別府里浜づくり新聞

第40号
平成23年
1月29日

委員からの主なご意見

第1回 別府港海岸（北浜地区2）景観検討会を開催しました

○パラペット断面形状の提案

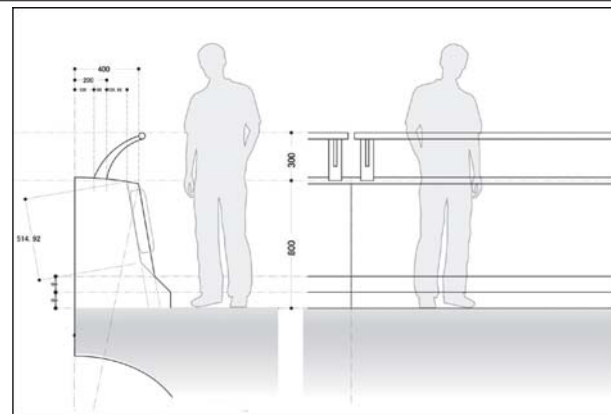
- 展望台への擦り付けは階段状のパラペットではなく、水叩きとの高低差を一定に保つほうが安全ではないか。高低差（最大1.4m）があると目隠しになるし、人が上る危険性がある。
- パラペットの天端面は目線に水平のほうが良い。
- 高低差を一定に保つと眺望に変化がないので面白くないと考えて段差をつけている。
- 展望部への擦り付け部のパラペットには、車椅子や高齢者に配慮して手摺りを取り付けた方が良い。
- 路面は地覆が張り出しているので手摺りをつけても効果は薄いように思われる。
- 貯留帯の舗装で採用する石畳はどの程度の大きさか。小さい角張った石を敷き詰めるのは危険ではないか。
- 300～700kgの石を想定している。石の形状に関しては今後検討の必要がある。

パラペット形状は、護岸本体天端部の不陸調整のための幅を確保すること、パラペット下部の小段に人が上らないように斜めに角度をつけることを条件として、齋藤研究室からの提案を基に作成しました。今後、手摺は円形を基本として材質、太さ、経済性も含めた検討を行います。

○飛沫防止帯の植栽について

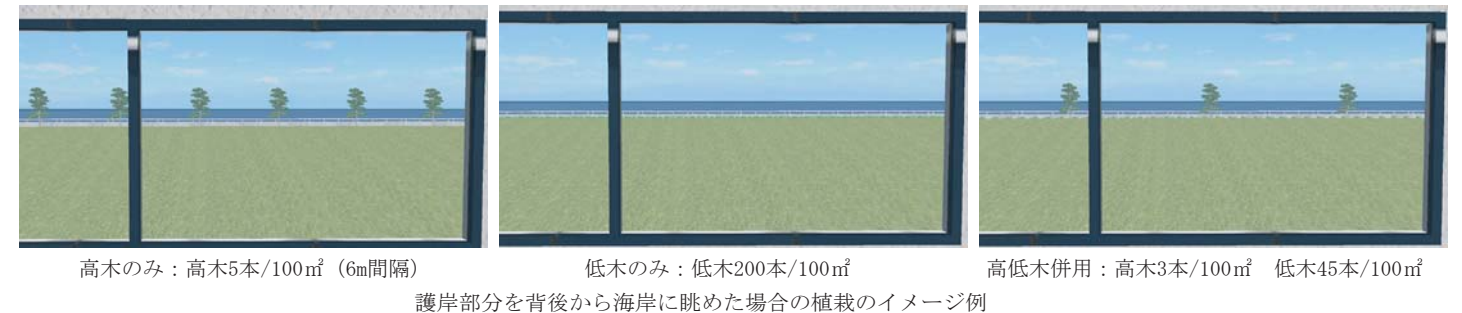
- 飛沫防止帯の植栽は、ホテル側にとって非常に重要な問題である。陸側から海が見えるように配慮してほしい。
- 低木だけで飛沫防止帯の機能が果たせるのか。
- 背後のホテル側としても低木のイメージはもっていない。高木で密にならなければ良い。
- 植栽計画について高木を不規則にしたり、緑陰を設けたり、具体的な配置案を次回提示したい。

飛沫防止帯の植栽は、これまでの検討経緯を踏まえ、高木のみ、低木のみ、高木と低木の組み合わせの3ケースについて資料を提示しましたが、委員の『高木を不規則に配置した方が良い、低木だけで機能が果たせるのか』といった意見を参考に、より具体的な植樹計画案を作成し、次回に再度議論して頂くことになりました。
